FE DE ERRATAS – **REGLAMENTO CIRSOC 306-2018**
 “ESTRUCTURAS DE ACERO PARA
 ANTENAS”

FE DE ERRATAS – REGLAMENTO CIRSOC 306-2018 “ESTRUCTURAS DE ACERO PARA ANTENAS”

PREGUNTAS FRECUENTES – REGLAMENTO CIRSOC 306-2018 “ESTRUCTURAS DE ACERO PARA ANTENAS”

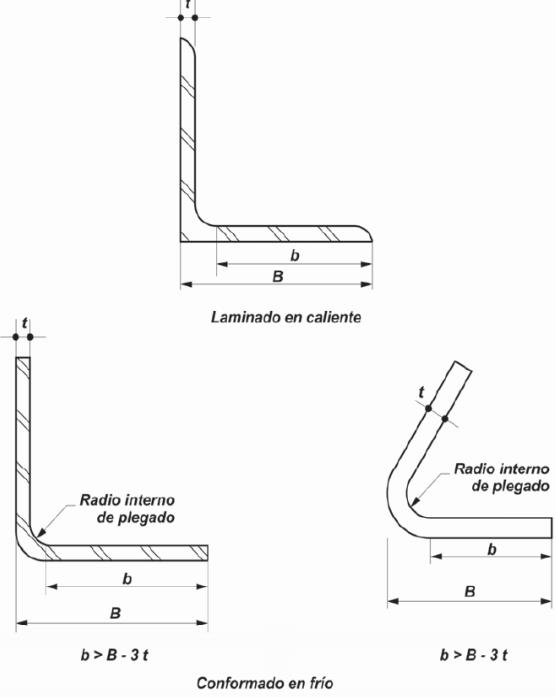
Artículo / Página	Observación
	respecto del eje débil.
Figura 4.2. Pág 78	<p>Donde dice:</p> <p style="text-align: center;">Arriostramiento horizontal triangulado Arriostramiento vertical triangulado</p> <p>Debe decir:</p> <p style="text-align: center;">Arriostramiento horizontal Arriostramiento vertical horizontal y oblicuo</p>
Figura 4.3. Pág. 79	<p>Donde dice:</p>  <p><i>Nota:</i> La relación b/t deberá ser menos o igual a 25.</p> <p>Figura 4.3.a) Relaciones ancho/espesor (b/t) para los perfiles angulares.</p> <p>Figura 4.3.b) Detalle de perfil plegado a 60°</p>

Artículo / Página	Observación
	<p>Debe decir: Figura 4.3. (agregar Figura/esquema)</p> <p><i>Laminado en caliente</i></p> <p><i>Conformado en frío</i></p> <p><i>Nota:</i> La relación b/t deberá ser menos o igual a 25.</p> <p>ELIMINAR Figura 4.3.b)</p>
12.4. Pág. 158	<p>Donde dice: La mínima carga vertical nominal en un anclaje para escaladores deberá ser de 150 kN.</p>
	<p>Debe decir: La mínima carga vertical nominal en un anclaje para escaladores deberá ser de 15 kN.</p>
